Begrunnelse for vedtak om godkjenning av
detaljplan og konsesjonsendringer

Revehei solkraftverk

Lindesnes kommune i Agder fylke

Tiltakshaver	Solkraft Sør AS
Referanse	202512335-15
Dato	09.02.2026
Ansvarlig	Anne Johanne Kråkenes og Anette Ødegård
Saksbehandler	Christoffer Solberg Bjonness og Bjørnar Vestvik

Figur 2: Utsnitt av detaljplanen som viser opprinnelig og omsøkt adkomstvei (hhv. lyse grønne linjer og rød trasé), og den omsøkte internveien. Kilde: Solkraft Sør AS, 2025.

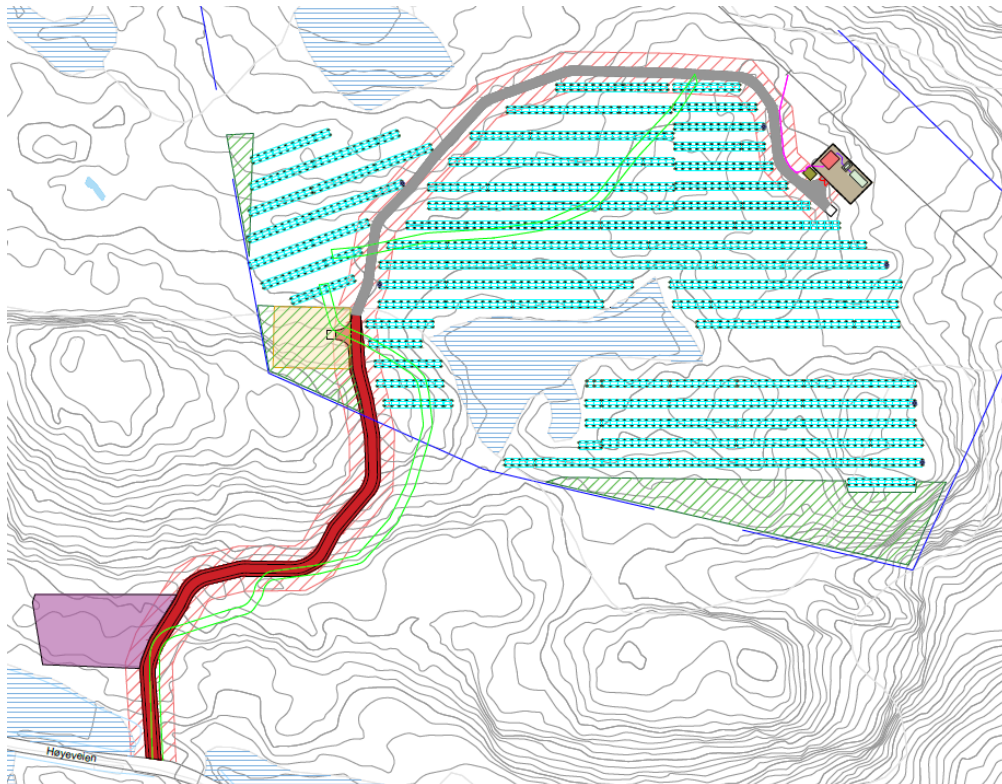
Dere skriver at adkomstveien planlegges å flyttes sammenlignet med det som ble godkjent i anleggskonsesjonen. Dere begrunner endringen med at den i større grad vil følge en eksisterende hogstvei som blir brukt av grunneieren. I detaljplanens kapittel 6.1.6 skriver dere at adkomstveien vil være ca. 192 meter lang og 3 meter bred med en meter med grøft på hver side. Dere oppgir at veien i større grad vil følge topografien i terrenget, og derfor vil minimere behovet for sprengning og fylling. Veien vil ikke prosjekteres etter en spesifikk veiklasse ettersom det er en privat vei, og kun skal brukes til transport av komponenter og anleggsarbeidere i byggefasen og vedlikehold og tilsyn i driftsfasen.

NVE har ikke mottatt høringsinnspill som retter seg mot endringen av adkomstveien. NVE mener det er positivt at adkomstveien er endret, slik at den i større grad følger eksisterende hogstvei og konturene i terrenget. Den nye traséen reduserer behovet for sprengning og fyllinger. Etter NVEs vurdering er arealbruksendringen liten og den vil ikke medføre større virkninger enn det som lå til grunn i konsesjonen. NVE påpeker at adkomstveien skal sikre tilgang til anlegget for blant annet Glitre Nett og brannvesenet. Selv om veien ikke bygges etter konkrete krav til veilklasse, legger vi til grunn at den bygges og vedlikeholdes slik at tyngre kjøretøy har adkomst til solkraftverket i hele driftsperioden.

Figur 3: Utklipp av anleggskartet lagt ved anleggskonsesjonen datert 22.05.2025. Kartet viser blant annet opprinnelig planlagt adkomstvei og midlertidig internvei. Kilde: Solkraft Sør AS, 2025.

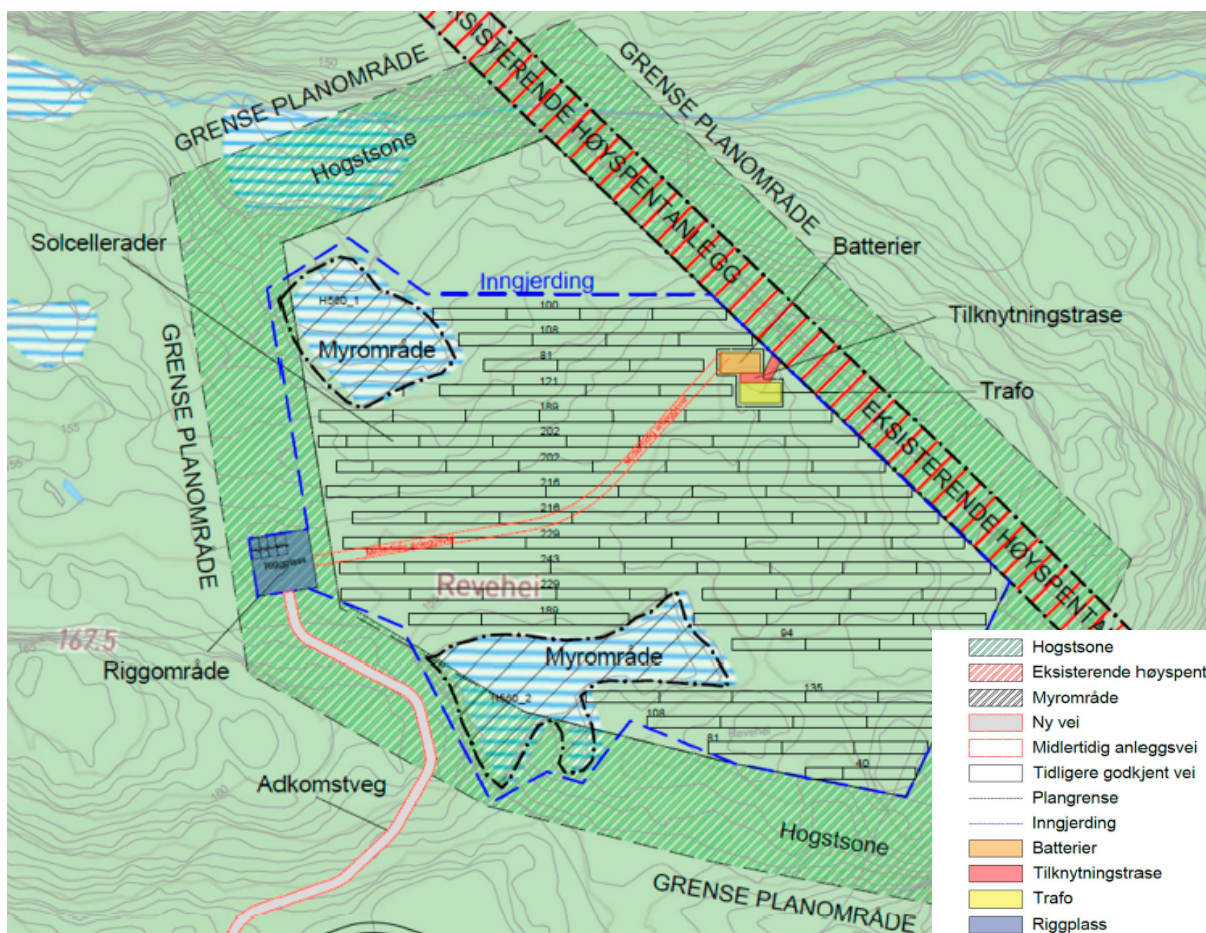
Dere skriver i detaljplanens kapittel 3 at dere ønsker å etablere en permanent internvei mellom adkomstveien og høyspentanlegget nordøst i kraftverket. I anleggskartet som er lagt ved konsesjonen er det beskrevet en midlertidig anleggsvei fra internveien og frem til høyspentanlegget. Internveien vil som vist i figur 2 følge den grå heltrukne linjen. Dere skriver videre i detaljplanen at endringen er gjort for å tilrettelegge for nødvendig adkomst for brannvesenet, og etter ønske fra Glitre Nett om adkomst til nettstasjonen.

Traseen for den internveien i solkraftverket er noe endret sammenlignet med konsesjonsgitt løsning for en midlertid internvei. NVE er enig med Solkraft Sør i at det er hensiktsmessig med en permanent internvei frem til batteri- og høyspentanlegget for vedlikehold og beredskap. NVE konstaterer at all arealbruk inne i planområdet ble vurdert i konsesjonen og at den justerte løsningen ikke berører nye arealer eller hensynssoner avsatt i konsesjonen.

Figur 4: Utklipp av detaljplankartet som viser planområdet for solkraftverket og masseuttaket (blått skravert område nede til venstre). Kilde: Solkraft Sør, 2025.

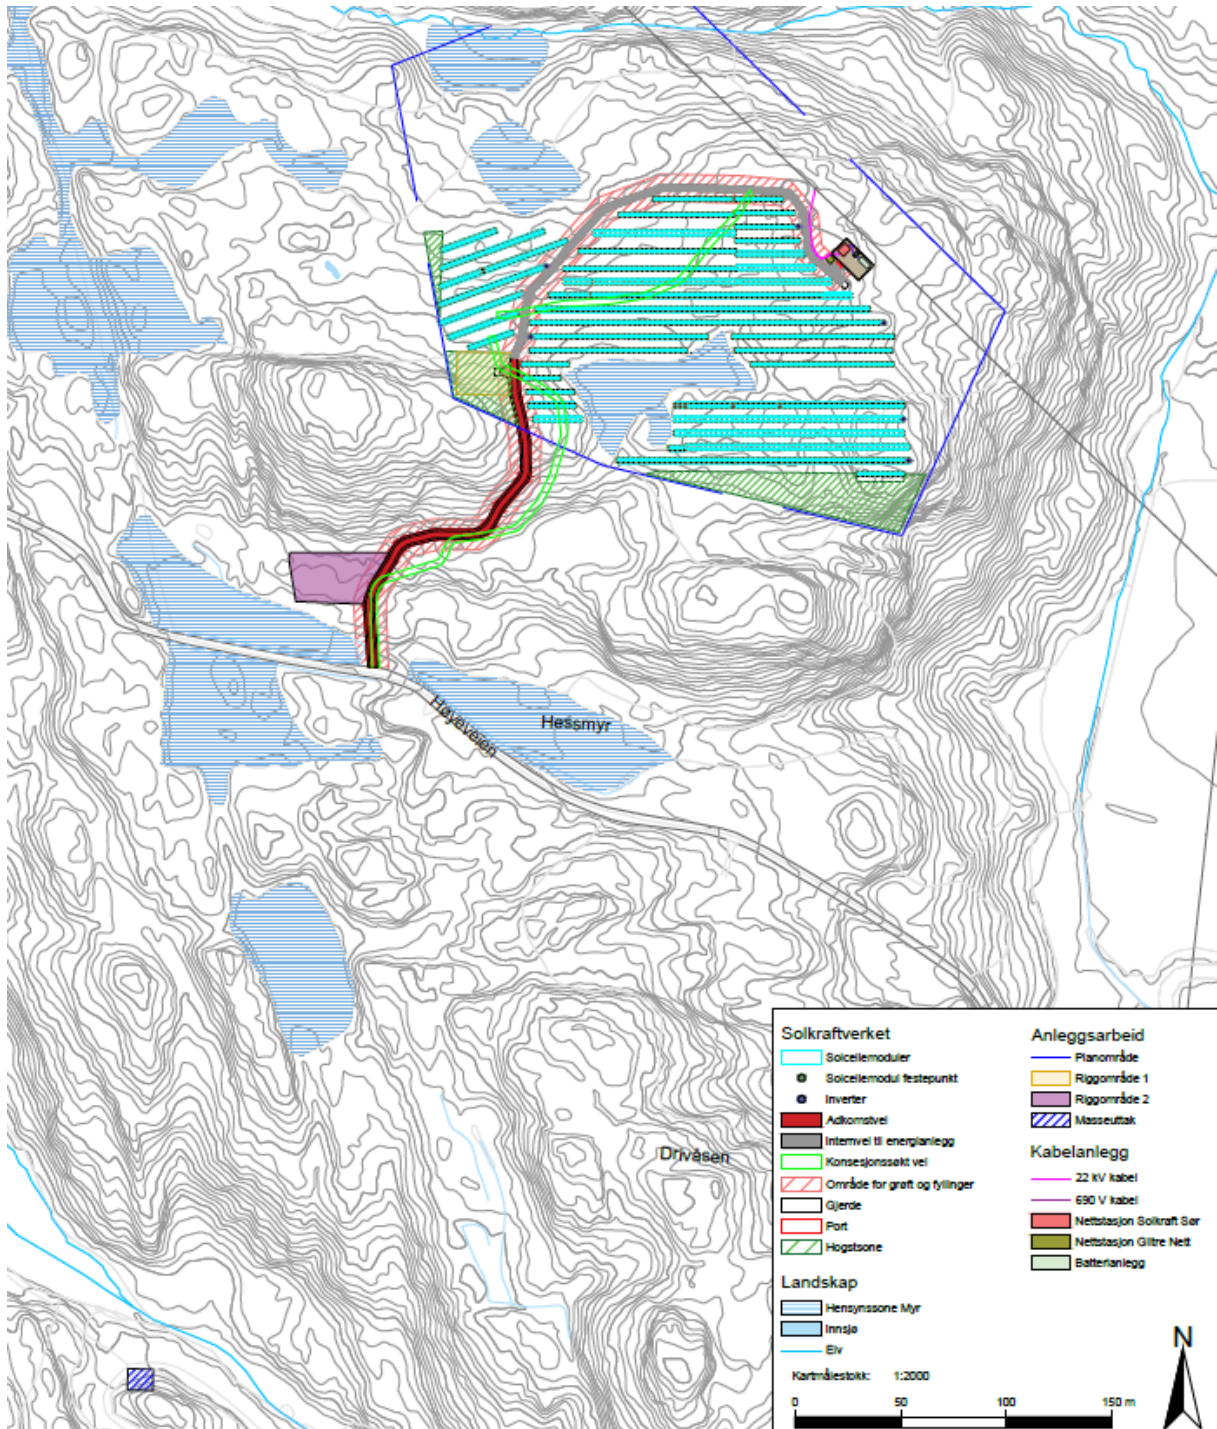
Dere skriver i detaljplanens kapittel 3 at dere planlegger å etablere et masseuttak ca. 800 meter sørvest for solkraftverket. Masseuttak var ikke et tema da NVE konsesjonsbehandlet Revehei solkraftverk. Masseuttaket er vist med blått skravert firkant sør for solkraftverket i Figur 4 nedenfor. I tabell 5 beskriver dere at det er behov for masse for utjevning av veiene og underlaget til nettstasjonene og batterianleggene, og at dere planlegger å hente massene fra en industriomt sør for solkraftverket. Videre skriver dere at masseuttaket er kartlagt av biolog, og at det ikke er påvist hverken rødlistede eller fremmede arter.

I e-post av 12. januar 2026 etterspør NVE mer informasjon om masseuttaket, herunder volum på masseuttaket og hvilken massetype som planlegges å tas ut. Dere svarer i e-post av 15. januar 2026² at volumet på masseuttaket er ca. 1300 m³ og at massetyperne som planlegges å tas ut er sprengstein/fjell, grus og sand. I tillegg opplyser dere at arealet for masseuttaket er ca. 200 m² og at uttakets terrenngrep er ca. 5-7 m under opprinnelig terreng. Dere presiserer at masseuttaket er permanent fordi det ligger i et industriområde og at det ikke er behov for istandsetting av

NVE har ikke mottatt høringsinnspill som retter seg mot uttaket av masser. Det omsøkte masseuttaket ligger ved en privat vei/rundkjøring i tilknytning til et gammelt masseuttak ved Høye sag. Området er preget av næringsvirksomhet, og selve massetaket er gjengrodd med skog, se figur 6 under. NVE konstaterer at dere har gjennomført kartlegging av naturmangfoldet der masseuttaket planlegges, og at det ikke er påvist rødlistede eller fremmede arter. NVE vurderer at massetaket berører et lite areal på 200 m² og at virkningene for miljø- og samfunnsinteresser er små.

Dere skriver i e-post av 15. januar 2025 at masseuttaket er i et regulert industriområde. NVE har gjort egne søk i kommunes innsynsløsning for arealplan (kommunekart) hvor det fremkommer at arealet ligger i et LNFR-område. NVE minner om konsesjonærs ansvar for at det ikke bygges i strid med gjeldene plan.

Figur 5: Utsnitt av detaljplankartet som viser permanent og midlertidig arealbruk. Riggområder er vist med lilla polygon og gult skravert polygon. Kilde: Solkraft Sør, 2025.

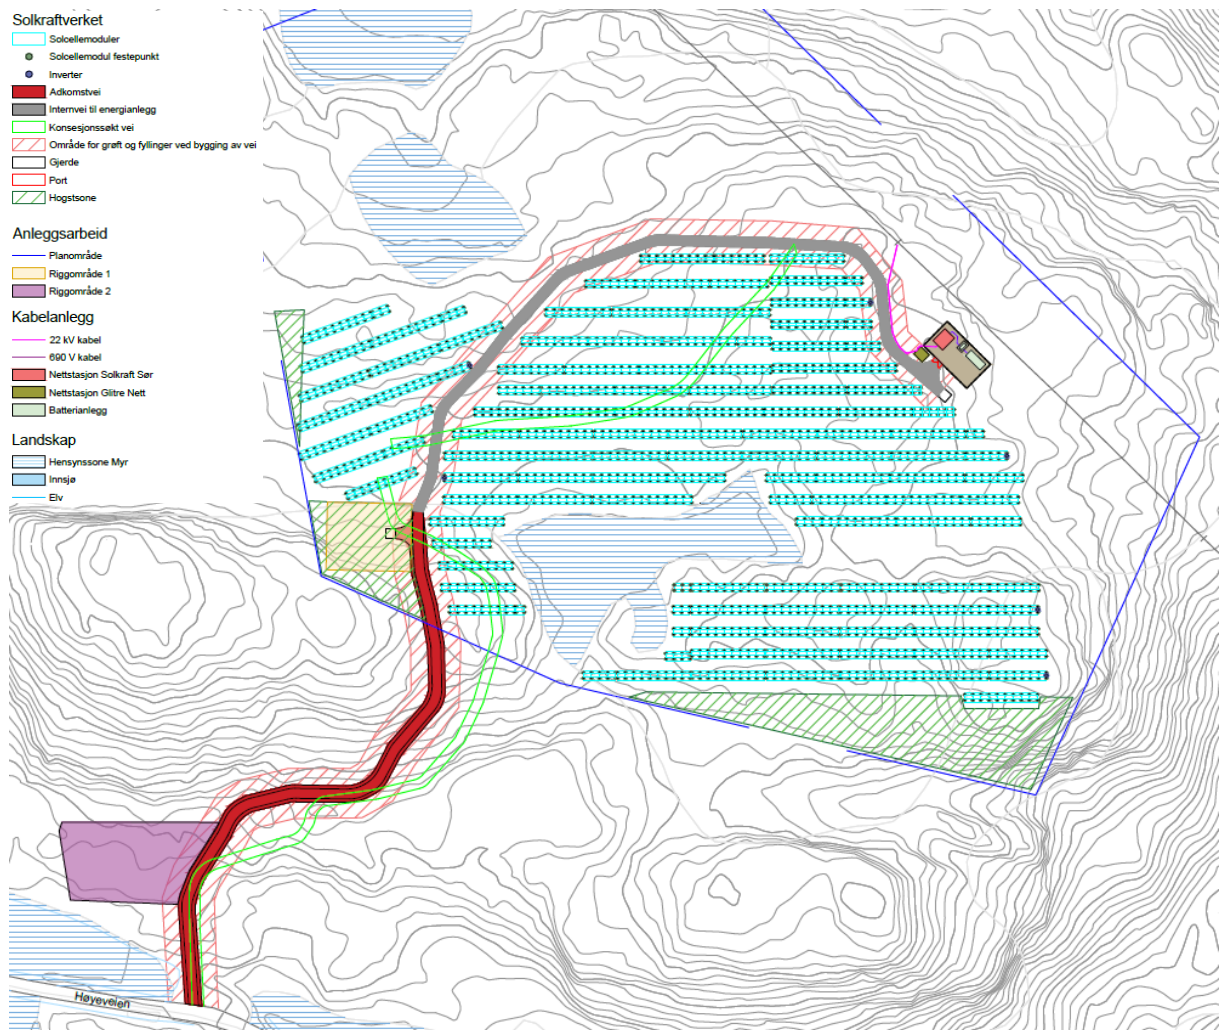
Både permanent og midlertidig arealbruk er beskrevet i detaljplanen og kommer frem av detaljplankartene. Tabell 7. i detaljplanens kapittel 5.1 gir en oversikt over de forskjellige delene av anlegget, og hvorvidt de er permanente eller midlertidige. De permanente delene inkluderer selve planområdet med solcellepaneler, høyspentanlegg, internvei, adkomstvei, kabeltrasé og hogstsoner. Riggområdene, masseuttaket og deler av planområdet som blir berørt av anleggsarbeidet, er midlertidige inngrep som skal istandsettes.

Polygonen med blå linje rundt solkraftverket markerer planområdet. Dette innebærer at det ikke skal gjøres inngrep utenfor denne grensen, med unntak for adkomstvei samt midlertidig bruk av areal til riggområde og masseuttak.

Figur 8: Utsnitt av detaljplankart som viser utforming av anleggsgjerde og porter i tiltaksområdet. Kilde: Solkraft Sør AS, 2025

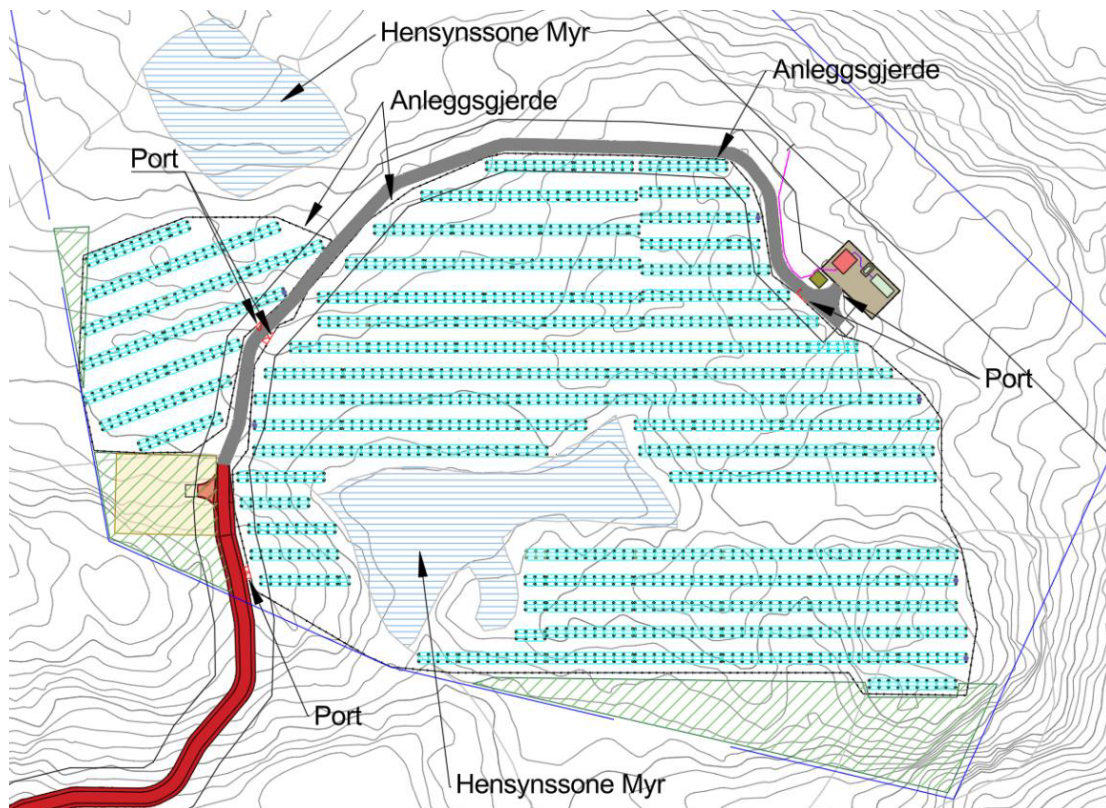
Dere redegjør for sikkerheten i anleggs- og driftsfasen til solkraftverket i detaljplanens kapittel 5.2.1. Dere skriver at høyspenningsanlegget skal sikres med gjerde for å hindre adkomst. Selve området med solcellepaneler skal inngjerdes med viltgjerder med åpning på 25 cm nederst for å sikre passering for småvilt. Totalt vil det installeres fem låsbare porter i gjerdene i solkraftverket, se Figur 8 under. Dere skriver videre at solkraftverket skal utstyres med skilt om anleggsarbeid i anleggsfasen og permanente informasjons- og varselskilt for driftsfasen.

Vilkåret spesifiserer at detaljplanen skal inneholde en «beskrivelse av beredskapsrutiner utarbeidet i dialog med det lokale brannvesenet». Dere beskriver selv at dette arbeidet ikke er gjort. Vi vil sette vilkår om at beskrivelsen skal forelegges NVE før solkraftverkets idriftsettelse. NVE vurderer at vilkårene som omhandler sikkerhet, brann og lynnedslag er godt svart ut i detaljplanen.
